OPPDRAAG	<b>Uavhengig kontroll MOVAR vannledning</b>	DOKUMENTKODE	10217371-RIG-NOT-005
EMNE	Uavhengig kvalitetssikring av områdestabilitet iht. NVE-veilederen	TILGJENGELIGHET	Åpen
OPPDRAAGSGIVER	<b>MOVAR IKS</b>	OPPDRAAGSLEDER	Nils Konrad Andreassen
KONTAKTPERSON	Kaj-Werner Grimen	SAKSBEHANDLER	Ruth Hetland
KOPI	Mads Helsager Harpøth (COWI) Hans Vebjørn Kristoffersen (COWI)	ANSVARLIG ENHET	10101010 Geoteknikk IOG

Uavhengig kvalitetssikring av områdestabilitet iht. NVE-veilederen

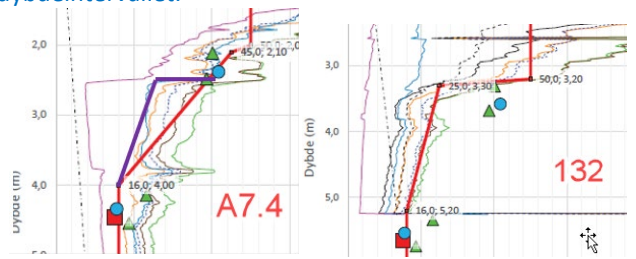
01-6.	3.1	Er det vurdert hvilket sikkerhetskrav som ligger til grunn for lokalstabilitet for VA ledningen? <b>Ikke i forbindelse med områdestabilitetsutredningen.</b>  Er det vurdert om prosentvis forbedring er tilstrekkelig for glideflater som tar med seg VA ledningen, eller bør den som et minimum følge krav i Eurokode?  I notat A082311-NOT-RIG-008 2.1 er det henvist til vedlegg 7. «Når tiltakene er gjennomført skal videre grøftegraving foregå ved utgraving med utslag 1:1. I NOT-RIG-106 Vedlegg 7 er stabiliteten til utgravingene dokumentert tilstrekkelig.» Det bør dermed fremgå fra Vedlegg 7 hvilket sikkerhetsnivå som ligger til grunn for VA ledningen.  Trase for vannledningen er på oppfordring fra entreprenøren endret i forbindelse med revisjon (2.0) av vedlegget. Det er valgt en trase på nordsiden av vegen mot berg, slik at graving mot bekken unngås. Plasseringen av vannledningen er oppdatert på figurer, underbilag og beregninger mv.  Det er også mulig å bruke prosentvis forbedring som sikkerhetsprinsipp iht. Eurokode, men COWI erkjenner å ikke ha begrunnet valg av prosentvis forbedring som sikkerhetskrav både iht. Eurokode og NVE veileder 1/2019. På bakgrunn av det nå reviderte trasé har vi revurdert lagfølgen slik den nå er enda mere konservativ enn tidligere og gjort nye beregninger i den henseende. Ved de nye beregninger er prinsippet for prosentvis forbedring fraveket, og det er nå anvendt sikkerhetsfaktor $F_c > 1,40$ der et tiltak ikke medfører forverring og $F_c > 1,61$ der det medfører forverring.	Å L

Kommentar nr.	Referanse	Beskrivelse	Status
		<p>I tillegg er det nå satt absolutte sikkerhetskrav for glideflater som berører vannledningen, som er valgt tilsvarende kravet i NVE veilederen for tiltak som ikke medfører forverring, dvs. <math>F_c &gt; 1,40</math>. Sikkerhetskravene ivaretar også kravene iht. Eurokode. Beskrivelse av dette er tilføyd i avsnitt 3.1.</p> <p>Notert, kommentar lukkes</p>	
01-7.	3.2.2	Det er beskrevet «synlig berg rundt toppen av skråningen». Dette bør fremgå på plantegning/borplan.	TI
01-8.	3.2.2	<p>Det er presentert vurdering av kritiske snitt på bakgrunn av topografi i Tabell V7-2.</p> <p>Det er lav dekning av grunnundersøkelser i området. Kan snitt med mindre kritisk topografi være kritisk mtp. lagdeling?</p> <p>A7-6 skiller seg fra øvrige boringer og ligger utenfor løsnemrådet. Er tolket topplag fra denne representativt for snittene lavere ned i skråningen? Kan dette medføre andre kritiske snitt?</p> <p>Vi er ikke enig i at det er lav dekning av grunnundersøkelser, der man i vurderingen av dekningsgrad bør ta med seg forventede grunnforhold på bakgrunn av eksisterende sonderinger og variasjon mellom disse.</p> <p>På bakgrunn av de utførte undersøkelsene er det konkludert med en veldig konservativ kombinasjon av dårlig topografi og kritisk lagdeling egentlig fra et profil med mindre kritisk topografi enn det beregnede. COWI mener ikke at andre snitt i området kan være mere kritiske.</p> <p>Det er tolket at topplaget i A7-6 er sterkere enn tilsvarende i A7-4 og er av konservative hensyn derfor ikke tatt med. Det antas at løsmassene under veien ved A7-6 er fyll.</p> <p>Utvelgelsen av mest kritiske snitt er basert på en samlet vurdering av alle tilgjengelige grunnundersøkelser og topografi.</p> <p>Multiconsult ser ikke at det er god dekning med 90 m mellom borpunkter i kritisk område, spesielt når disse boringene viser store forskjeller i lagdeling. I bakkant av fylling virker det til å være benyttet en større dybde av tørrskorpeleire enn gitt i CPTu 132 og A7-4, og antas å være tolket fra A7.4</p> <p>Kommentaren må sees i sammenheng med andre kommentarer. Er det andre snitt hvor vegen ligger annerledes plassert i profilet, og ikke vil få den samme prosentvise forbedringen av å masseutskifte (på alle skjærflater)? Eller hvor kvikkleirelaget trekker seg lenger bak vegen og oppover i skråningen/tørrskorpelaget i bakkant av vegen har mindre mektighet? Har COWI kontroll på avslutningen av kvikkleirelaget oppover i skråningen?</p> <p>På bakgrunn av kommentaren og i forbindelse med revisjon grunnet nytt trase er lagfølgen revurdert, bl.a. er mektigheten og utstrekningen av antatt tørrskorpe lag redusert vesentlig.</p>	Å L

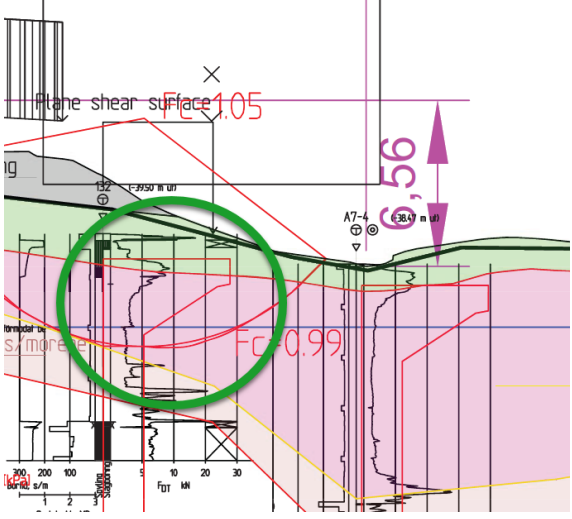
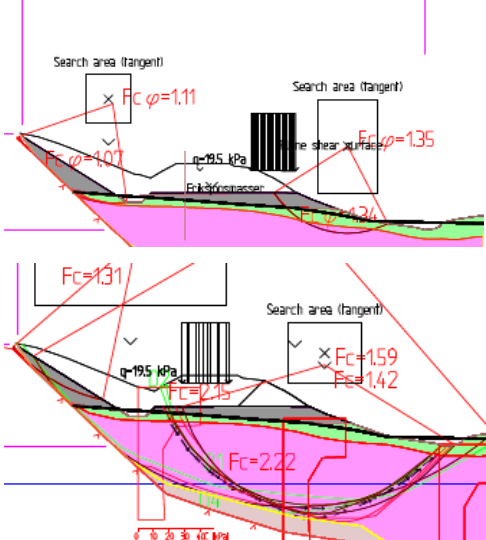
01-19.	Tegning V7.8 10	<p data-bbox="630 1500 1310 1792">Det er vist en glideflate med sikkerhetsfaktor <math>F_c=1,26</math> for permanent situasjon. Vennligst vis denne glideflaten før tiltak. Har glideflaten oppnådd prosentvis forbedring etter kravet? Jf. svar på kommentar 01-12 er ikke denne undersøkt for konkret prosentvis forbedring, i likhet med andre sirkler (potensielt uendelig mange) med sikkerhet mellom 1,00 og 1,61. Sirkelen er større og ellers identisk med den som var kritisk i dagens situasjon, og det antas derfor at sikkerheten til denne er marginalt høyere eller identisk med den kritiske.</p> <p data-bbox="630 1821 1294 1955">NVE veileder 3.3.6: «Kravet til prosentvis forbedring gjelder for alle skredmekanismer som kan berøre tiltaket, og gjelder for alle potensielle glideflater som før tiltak har lavere sikkerhet enn kravet.»</p> <p data-bbox="630 1984 1246 2083">Glidesirkel med <math>F_c=1,26</math> vurderes mot ulik prosentvis forbedring enn bruddsirkelen for kritisk flate med sikkerhetsfaktor <math>F_c=1.0</math>. Som gjennomgått i møtet 03.12</p>	Å L

Kommentar nr.	Referanse	Beskrivelse	Status
		<p>Ønsker vi at det også vises opprinnelig sikkerhet for denne glidesirkelen.</p> <p>Prinsippet om prosentvis forbedring er i ny revisjon av notatet ikke anvendt, og kommentaren kan etter COWIs mening lukkes.</p> <p>Notert, kommentar lukkes.</p>	
01-20.	Vedlegg 7.1 / Tegning V7.8 10	<p>Det skal graves tett opp mot teoretisk lag-grense for tørrskorpeleiren, og differanse i lagdelingen kan potensielt få konsekvenser. Er det utført sensitivitetsanalyser/vurderinger knyttet til dette? Det bemerkes at det er lite grunnlag og profilet ligger langt fra nærmeste borpunkt.</p> <p>Det er ikke gjennomført sensitivitetsanalyse knyttet til dette. Laggrensere er basert på forsiktig skjønn - presist av hensyn til avstanden til nærmeste sondering.</p> <p>Ut fra et anleggsperspektiv vil det kunne gi større utfordringer for prosjektet dersom det blir gravd ned til kvikkleiren under utførelsen, både med tanke på stabilitet, gjennomførbarhet og forsinkelser for prosjektet. Kvikkleirelagets beliggenhet vil også ha stor innvirkning på potensielle skjærflater fra fot av midlertidig utgraving og oppover i skråningen. Vi mener derfor det bør sees på eventuelle konsekvenser dersom kvikkleiren ligger noe høyere og sørge for ekstra oppmerksomhet rundt dette når arbeidet utføres.</p> <p>COWI er enig i at det kan få betydning for prosjektet om det graves ned til kvikkleiren, men anser potensialet for at det skjer som veldig liten basert på nytt VL-trase og nøyere vurdering av lagfølgen ut ifra gjennomførte sonderinger. Vi har ikke indikasjoner på at det skal være kvikkleire før ca. 2,4 m under terreng ved punkt A7.4, dvs. ca. kote +30,1 ved pel 2720. Mellom pel 2675 og 2725 er dypeste utgraving kote +30,6 dvs. ca. 0,5 m høyere. Fra pel 2725 til 2750 skal ledningen ligge i fjellgrøft og fra 2750 og nedetter i utløpsområde i friksjonsmasser/berg.</p> <p>Uansett er det i rev. 2.0 av vedlegget kapittel 3.6.4 tilføyd beskrivelse av at en bør utvise ekstra forsiktighet for å unngå forstyrrelse av kvikkleirelaget, og at utgraving skal foregå fra toppen av fyllingen og nedetter slik at stabiliteten kontinuerlig forbedres og at risikoen for ras som involverer mennesker, maskiner eller store mengder masser unngås.</p> <p>Det er som tidligere nevnt anvendt en revidert lagfølge i rev. 2.0 av vedlegget som anses som konservativ og mener at kommentaren kan lukkes.</p> <p>Ved å flytte ledningstrase på overside av vegen virker løsningen mer robust. Kommentaren er derfor ikke like kritisk. Basert på oppdatert lagdeling ligger ikke leiren på et horisontalt nivå, og vi antar dette også kan gjelde kvikkleire, oppgitt beliggenhet på kvikkleira ved kote+30,1 anses ikke relevant for hele snittet.</p>	Å TI
